GOVERNO DO ESTADO DE MINAS GERAIS**Fundação Estadual do Meio Ambiente****Unidade Regional de Regularização Ambiental Leste de Minas - Coordenação de Análise Técnica****Parecer nº 40/FEAM/URA LM - CAT/2026****PROCESSO Nº 2090.01.0008484/2026-08**

Parecer Técnico de Licença Ambiental Simplificada (RAS) nº 40/2026			
PA COPAM SLA Nº:33698/2026		SITUAÇÃO: Sugestão pelo Deferimento	
EMPREENDEDOR:MUNICÍPIO DE SÃO SEBASTIÃO DO RIO PRETO		CPF/CNPJ:18.303.263/0001-35	
EMPREENDIMENTO: Cascalheira do Juscelino		CPF/CNPJ:18.303.263/0001-35	
ENDEREÇO: -			
MUNICÍPIO(S): Itambé do Mato Dentro - MG		ZONA:Rural	
COORDENADAS GEOGRÁFICAS: Latitude 19° 21' 11.52" S e Longitude: 43° 15' 01.80" O			
CRITÉRIO LOCACIONAL INCIDENTE: Reserva da Biosfera da Serra do Espinhaço e na Reserva da Biosfera da Mata Atlântica (Zona de Amortecimento)-1			
CÓDIGO:	ATIVIDADE OBJETO DO LICENCIAMENTO (DN COPAM 217/17):	CLASSE	PARÂMETRO
A-03-01-9	Extração de cascalho, rocha para produção de britas, areia fora da calha dos cursos d'água e demais coleções hídricas, para aplicação exclusivamente em obras viárias, inclusive as executadas por entidades da Administração Pública Direta e Indireta Municipal, Estadual e Federal.

Figura 01. Área Diretamente Afetada pelo Empreendimento-ADA. **Fonte:** IDE SISEMA, 2026.

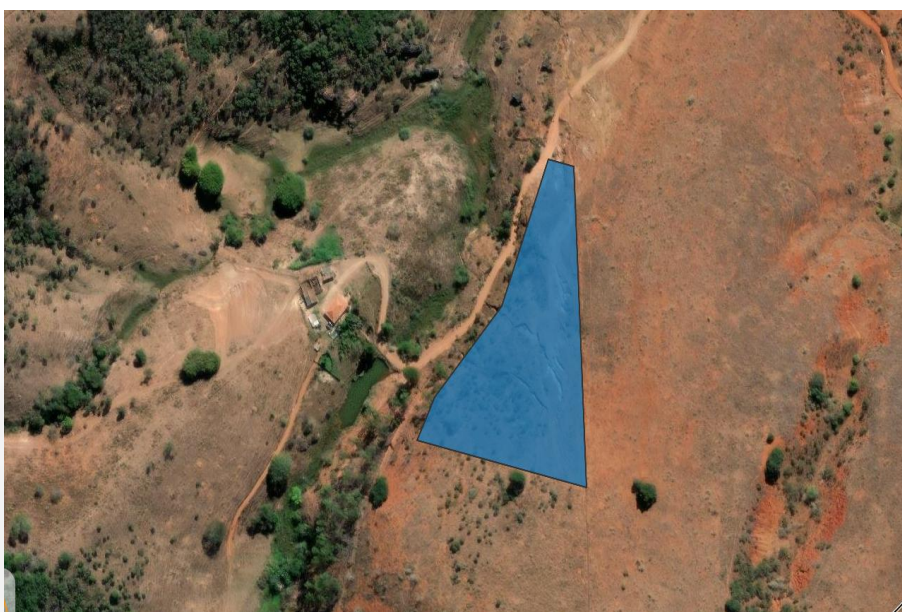
poligonal que abrange área de 1,60 ha, tendo como referência as coordenadas geográficas: Latitude 19° 21' 11.52" S e Longitude: 43° 15' 01.80" O, conforme apresentado na Figura 01.

Neste contexto, considerando as limitações das atribuições (competências) desta unidade administrativa, a análise desenvolvida buscou verificar a eventual interferência da ADA em áreas que possuam regime de proteção estabelecido nos Códigos Florestais Federal e Estadual. Assim, considerando os arquivos digitais do SICAR e os arquivos digitais da ADA, verificou-se não haver sobreposição da ADA em APPs e áreas de Reserva Legal.
